Avis sur le projet

Retail Park du Domaine de May À Saint-François

N° MRAe : 2025APGUA6

Objet : Retail park du domaine de May, projet de centre commercial à ciel ouvert

Figure 3: Parcelles cadastrales du projet (source : Géoportail)

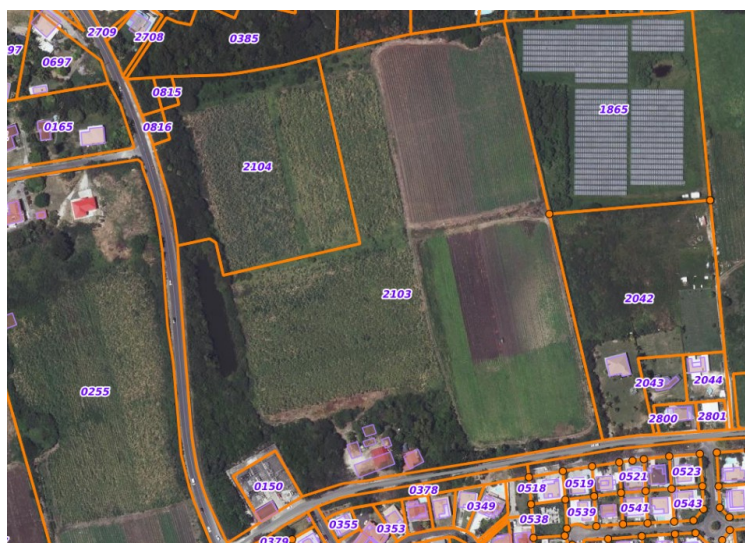
Les cartes jointes au dossier sont globalement lisibles, mais leur lecture est rendue difficile par un manque d'harmonisation et par des incohérences dans les références cadastrales. En effet, certains plans indiquent les parcelles BO 2103, 2104 et 816 comme constituant l'emprise du projet, tandis que d'autres font apparaître les parcelles BO 817 et 959, sans qu'aucune explication ne soit apportée. Cette divergence, qui n'est pas explicitée dans l'étude d'impact, entretient une ambiguïté sur le périmètre foncier exact concerné par le projet et complique l'analyse des effets environnementaux et des contraintes réglementaires associées.

La MRAe recommande en conséquence d'harmoniser les fonds de plan et de préciser la correspondance entre les différentes références cadastrales. Il conviendra notamment que le maître d'ouvrage indique s'il s'agit d'évolutions du découpage cadastral, d'une confusion entre emprise projetée et aires d'étude élargies, ou de parcelles considérées dans des études techniques antérieures (hydrologie, risques, etc.). Une telle clarification permettrait de garantir la cohérence des documents et de sécuriser l'interprétation des incidences du projet.
